敦賀発電所2号炉  
敷地の地形, 地質・地質構造について  
(コメント回答)  
補足説明資料4  
誤記一覧表(その1)

令和3年4月15日  
日本原子力発電株式会社

- 本資料は、第865回審査会合以降に抽出した審査資料に係る誤記等のうち、今回提出の10孔のボーリングに関わるものについて、一覧表として取りまとめたものである。
- 誤記等のうち、変位センス等性状のエビデンスは、一覧表の「エビデンス資料」欄に記載の資料に示している。

# H27-B-1 深度49.17~49.22m 非モデル化破碎部

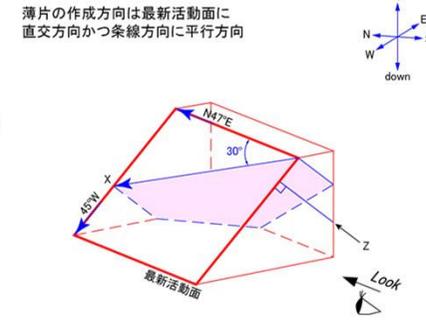
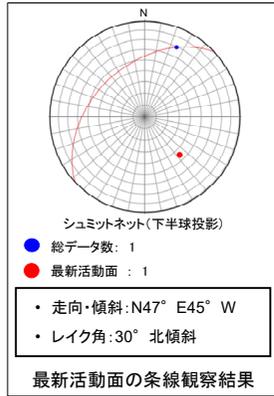
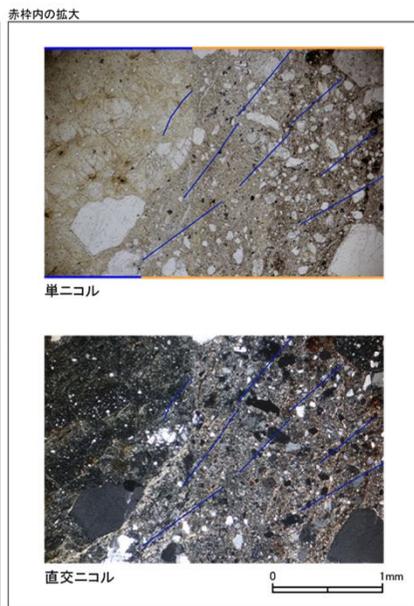
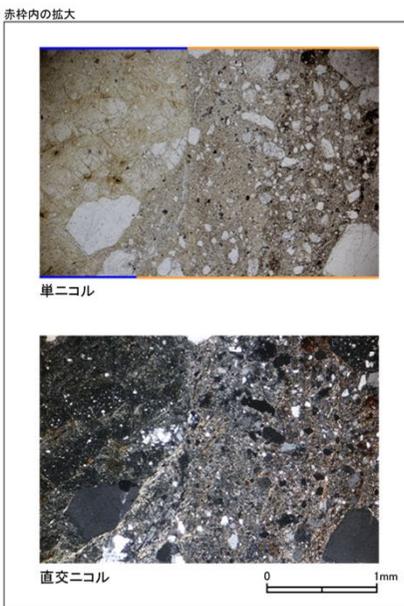
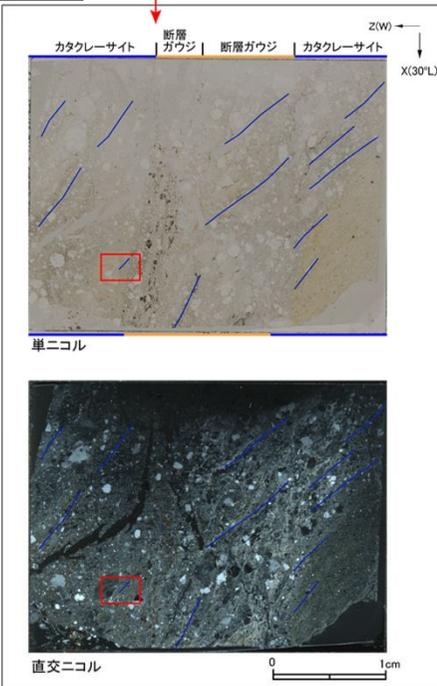
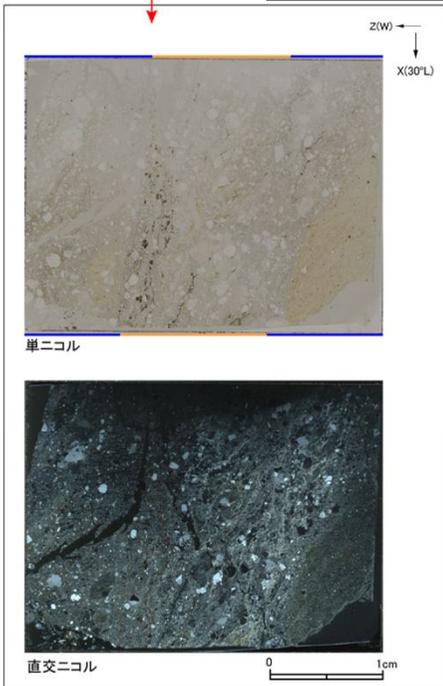
H27-B-1のボーリングコア(深度49.20m)から採取した薄片試料の観察結果によれば最新活動面の変位センスは、右ずれを伴う正断層である。

当該破砕部については、性状一覧表の最新活動面の表示位置が誤っていた(誤:49.20m, 正:49.17m)。なお、薄片試料は正しい位置で観察している。

・H27-B-1のボーリングコアから採取した薄片試料の観察結果によれば最新活動面(深度49.17m)の変位センスは、右ずれを伴う正断層である。  
 ・薄片観察に基づく断層岩区分の評価を行った結果、最新活動面付近に基質を構成する粘土鉱物が多く認められることから、断層ガウジを伴う破碎部であると判断した。(追加した文献も踏まえても変更なし。)

# H27-B-1 深度53.17~53.22m 非モデル化破砕部

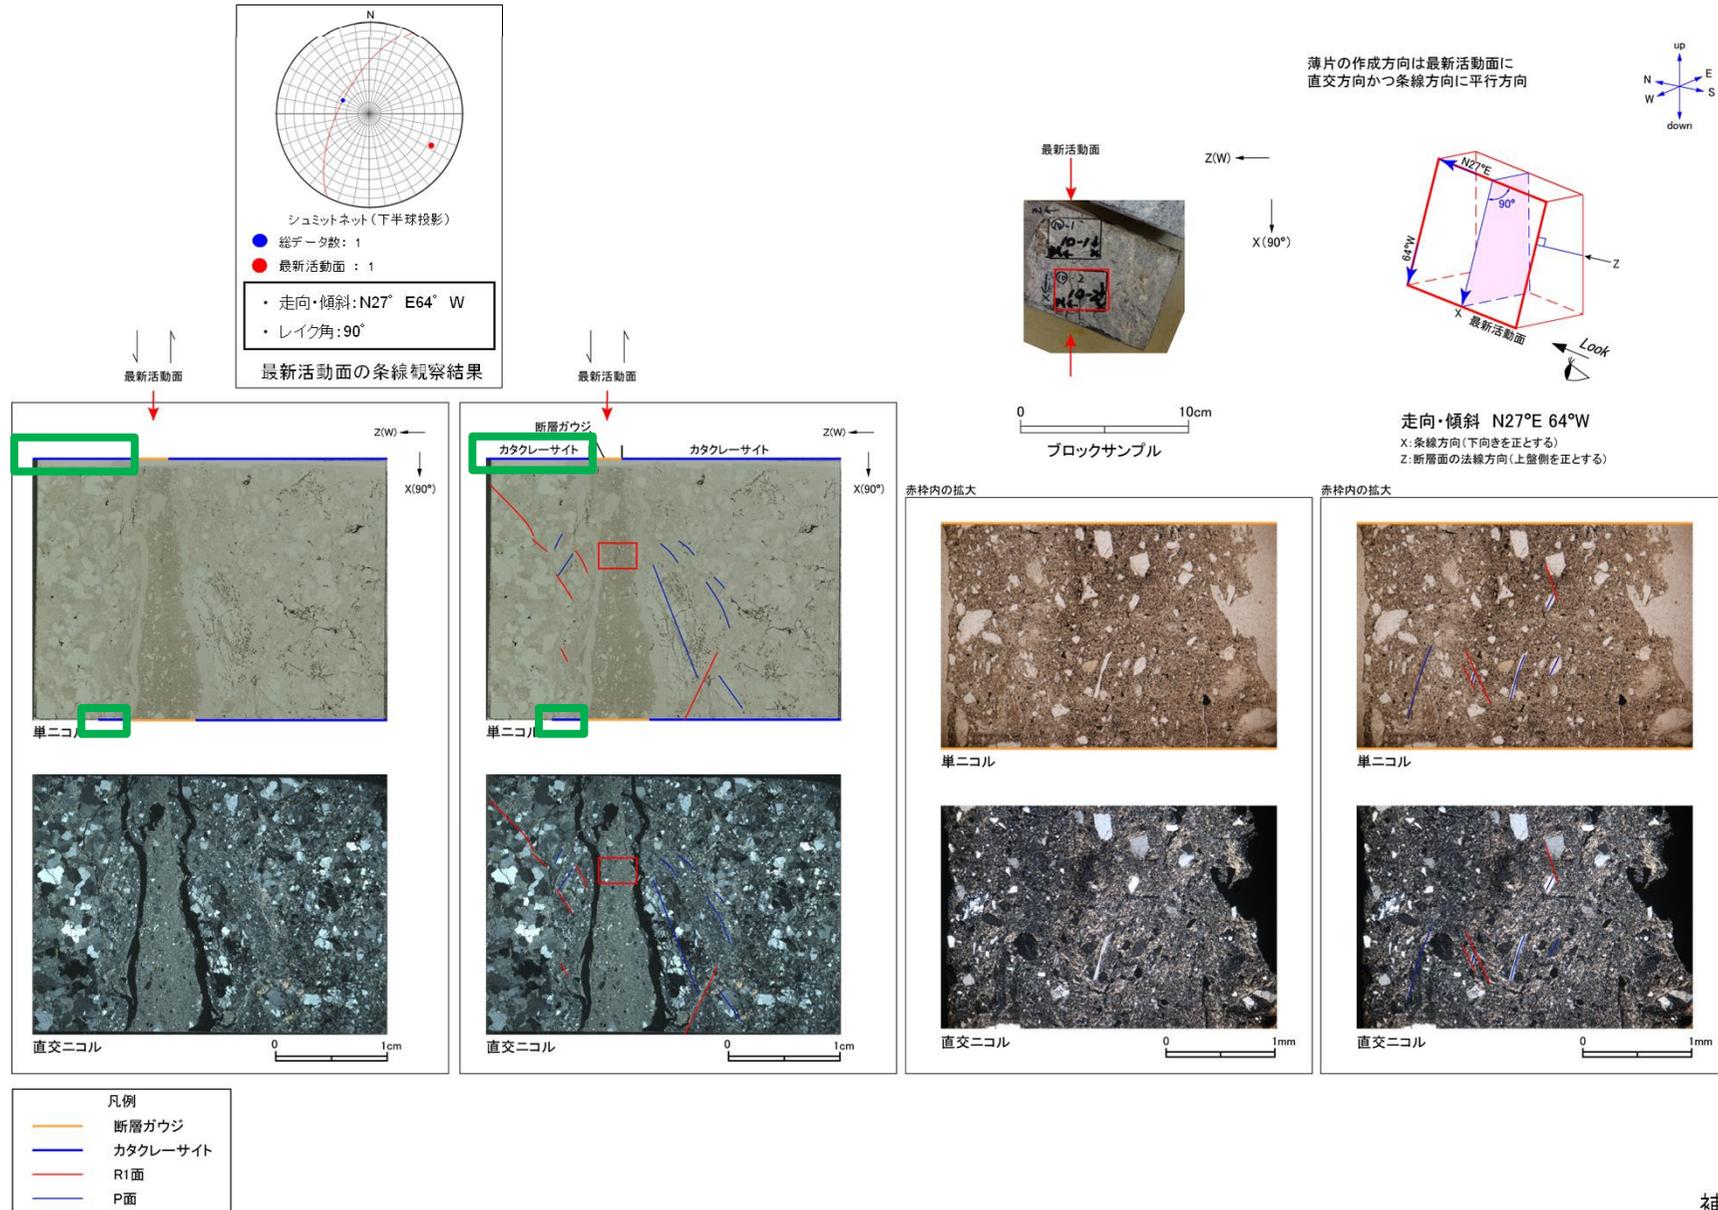
H27-B-1のボーリングコア(深度53.17m)から採取した薄片試料の観察結果によれば最新活動面の変位センスは、正断層成分が卓越する。

・H27-B-1のボーリングコアから採取した薄片試料の観察結果によれば最新活動面(深度53.17m)の変位センスは、正断層成分が卓越する。  
 ・薄片観察に基づく断層岩区分の評価を行った結果、最新活動面付近に基質を構成する粘土鉱物が多く認められることから、断層ガウジを伴う破砕部であると判断した。(追加した文献も踏まえても変更なし。)

# H27-B-1 深度59.82~59.85m D-1破碎帯

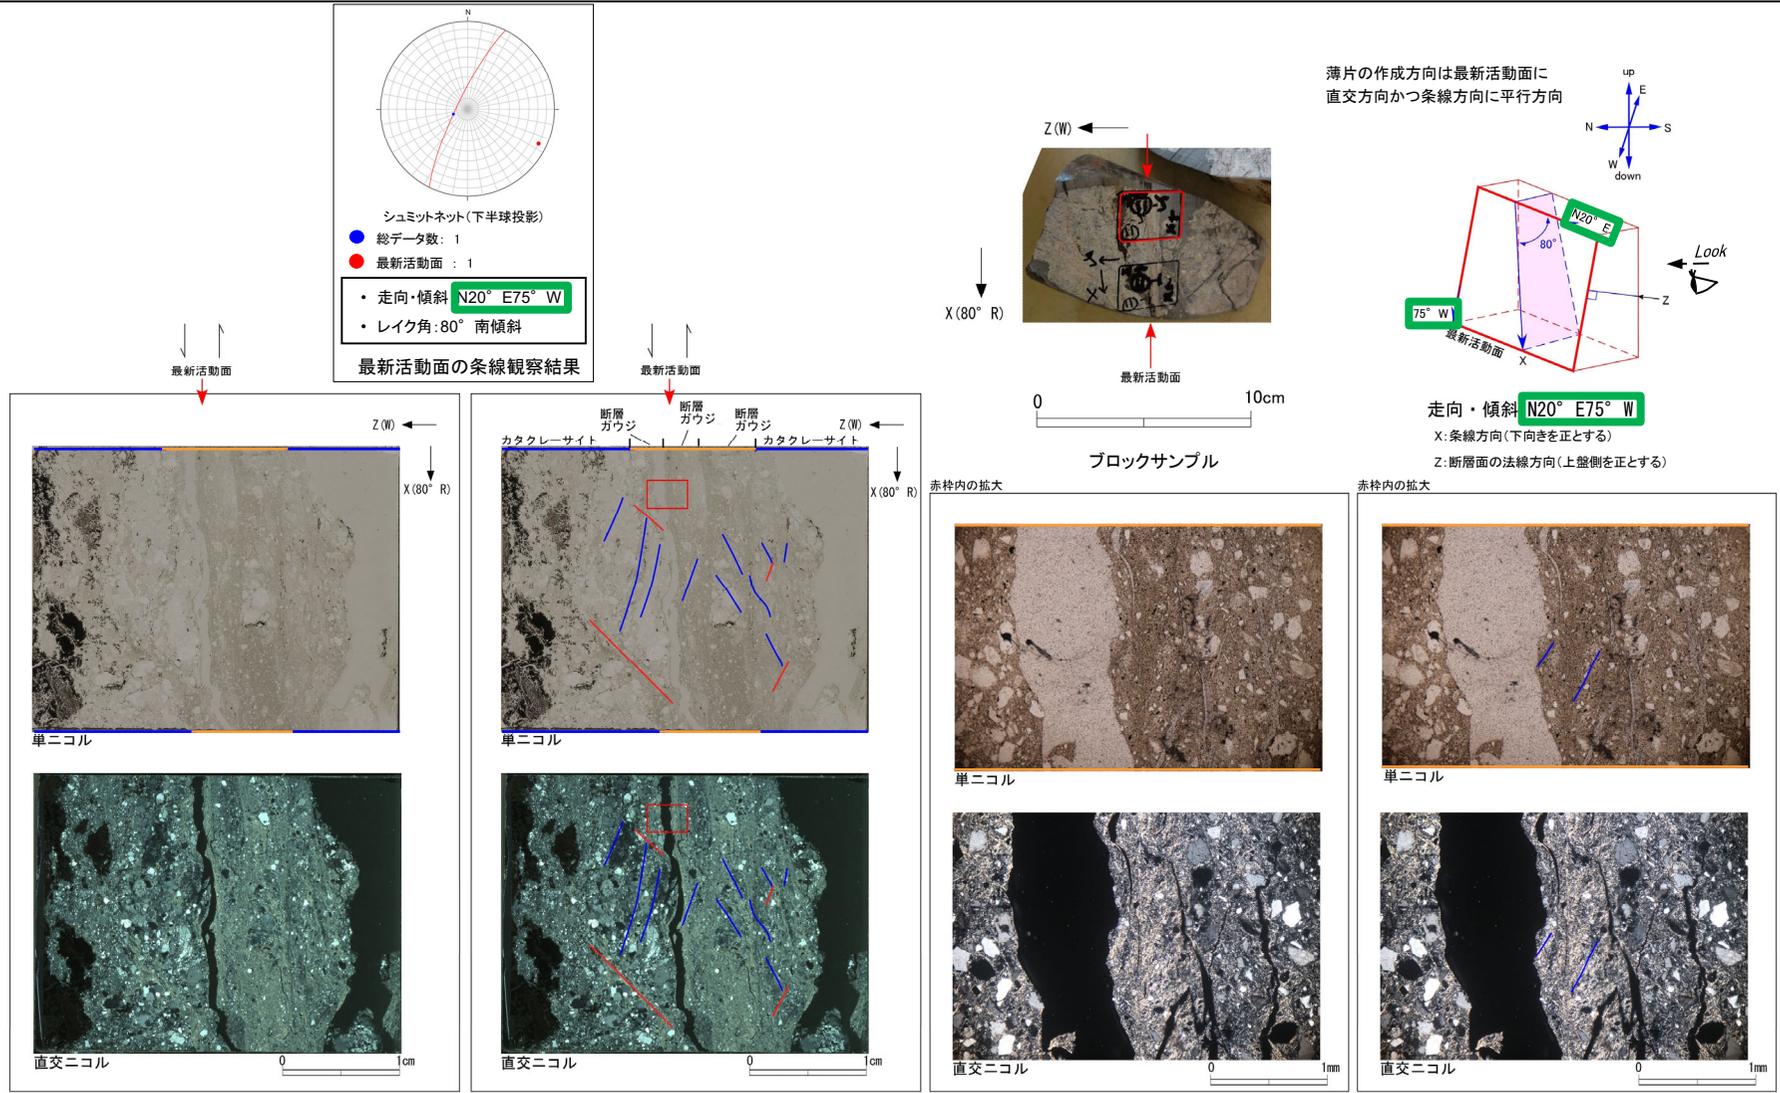
H27-B-1のボーリングコア(深度59.85m)から採取した薄片試料の観察結果によれば最新活動面の変位センスは、正断層成分が卓越する。

・H27-B-1のボーリングコアから採取した薄片試料の観察結果によれば最新活動面(深度59.85m)の変位センスは、正断層成分が卓越する。  
 ・薄片観察に基づく断層岩区分の評価を行った結果、最新活動面付近に基質を構成する粘土鉱物が多く認められることから、断層ガウジを伴う破碎部であると判断した。(追加した文献も踏まえても変更なし。)

# (参考)H27-B-1 深度59.82~59.85m 走向・傾斜

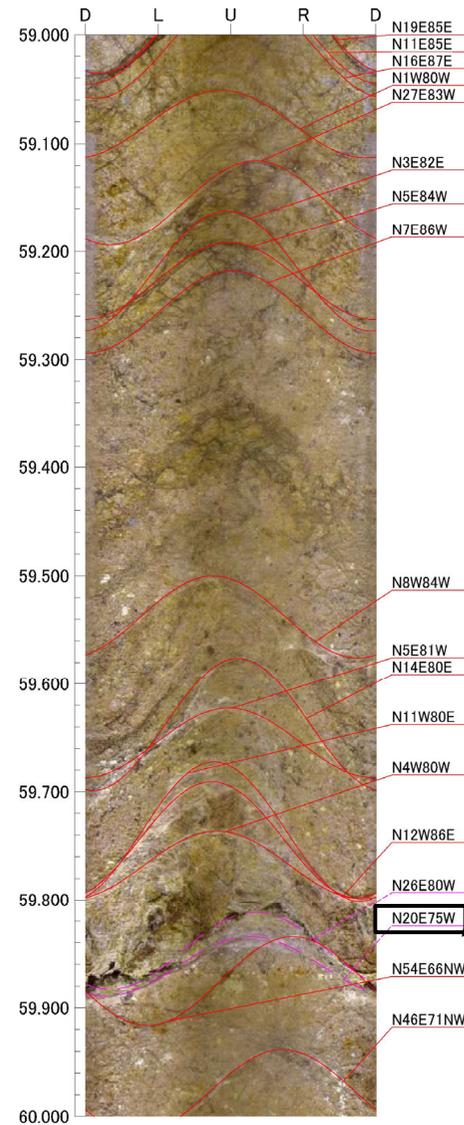
当該破碎部の走向・傾斜はBHTV孔壁展開画像で確認している。

当該破碎部の正しい走向・傾斜

# 非モデル化破碎部 薄片試料観察 (H27-B-1 深度69.70m)

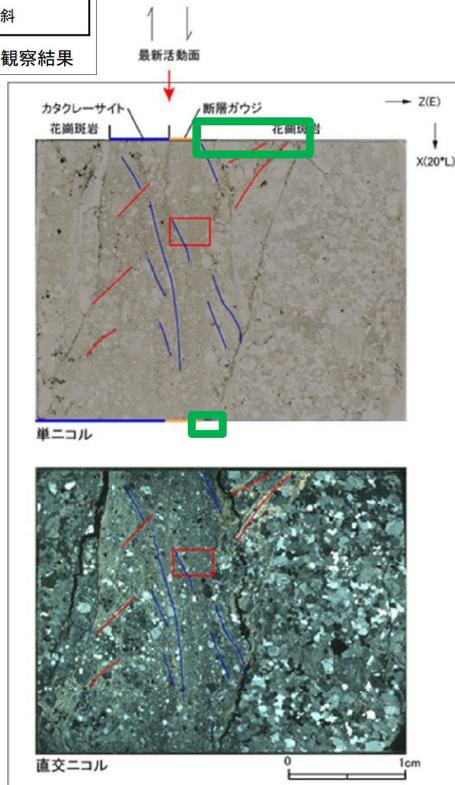
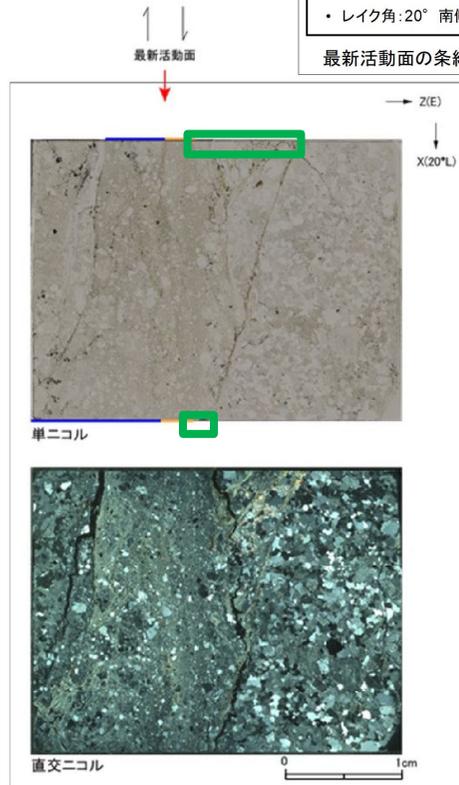
H27-B-1のボーリングコア(深度69.70m)から採取した薄片試料の観察結果によれば最新活動面の変位センスは、右ずれ成分が卓越する。

※切断面に記載されているZ方向は誤り
